Développement Rural – Hannut-Wasseiges
Compte-rendu de la réunion de présentation de l'avant-projet pour
la création d'une liaison cyclable Wasseiges-Hannut
 du 24 mars 2025

-la BCS « Bande cyclable suggérée » (pictos vélo + chevrons) *_ illustrations 3 et 4 ci-après*

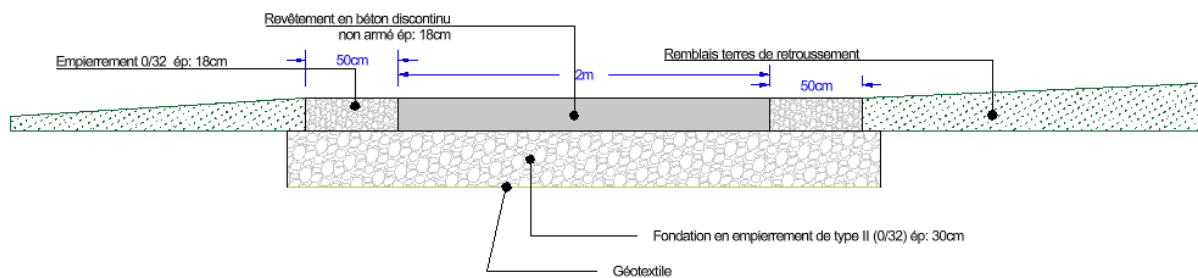
Quelle est la différence entre la bande ocre et les marquages au sol de type pictos + chevrons ?

La bande ocre est plus visible pour l'automobiliste mais coûte plus chère, nécessite une voirie en meilleur état et elle s'effacera plus rapidement que le marquage au sol pictos et chevrons. Lequel est par ailleurs plus facile à refaire (car il n'est pas nécessaire de disposer d'une autorisation du SPW) et à moindre coût.
